## SERVICE INFO – INA 0041

# Optiske og materialeændringer af styrerulle 532 0289 10

Best. nr.: 532 0289 10

Billede 1: 532 0289 10 – metal design

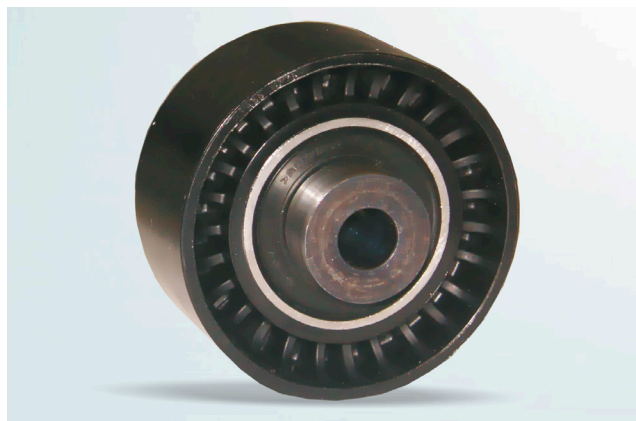
Indenfor rammerne af fortsat udvikling af vores produkter har vi ændret materialet af strammerulle 532 0289 10 fra metal til plast. Bredden på den kørende overflade på den nye specifikation er mindre (30 mm).

Tekniske ændringer har nedsat vægten og forøget driftsegenskaber.

I overgangsfasen kan man levere begge rullspecifikationer. Begge versioner tilfredsstill tekniske specifikationer og kan bruges ubegrænset.
